### ADDENDA- A01

**Nos de référence:**  
17-579

**Date:**  
2018-01-23

**Ouvrage:**  
SCC-505 - Rempl. De lave-vaisselle  
bâtiment D-3  
321 Chemin de l'Aréoport, La Macaza, Qc

01 ADD-01 R1 PLAN CUISINE DÉMOLITION/ KITCHEN FLOOR PLAN DEMO.

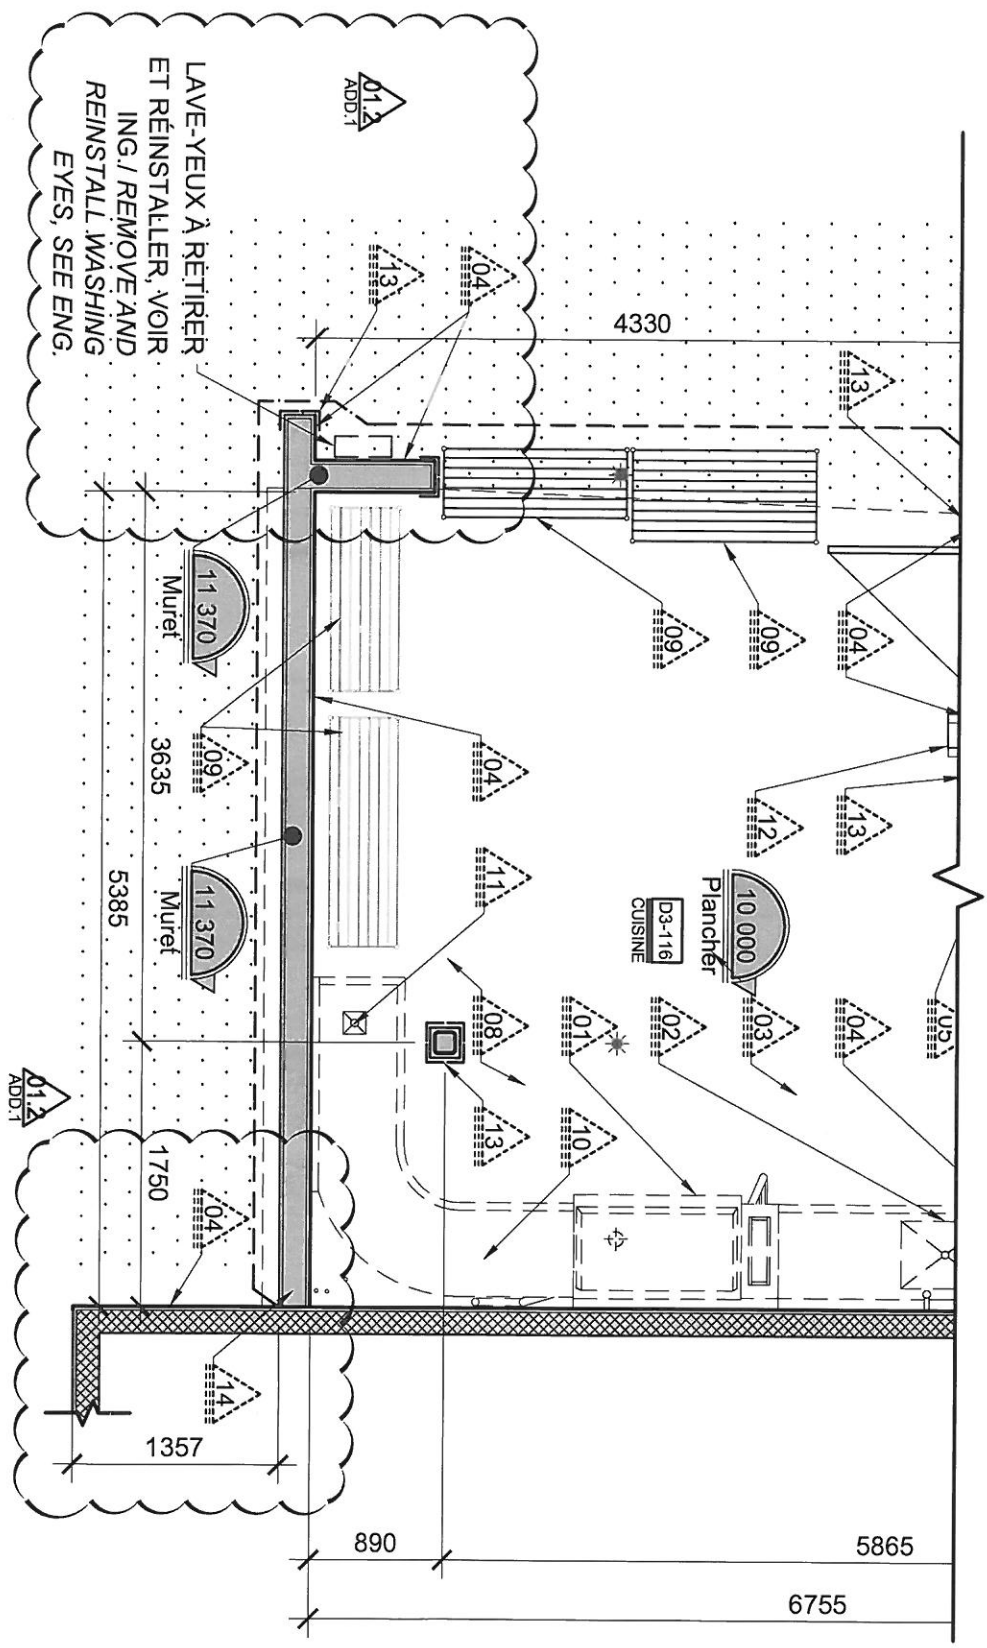
**1.2 : Aux plans d'architecture, à la page A-03.1 et A-03.2:** Veuillez trouver ci-joint les croquis 01 et 02 démontrant l'ajout d'une section de remplacement de céramique sur le muret et le mur de la cuisine. / **1.1 : To the architectural plans, on page A-03.1 and A-03.2:** Please find attached sketches 01 and 02 showing the added two sections of ceramic on the wall to replace in the kitchen.
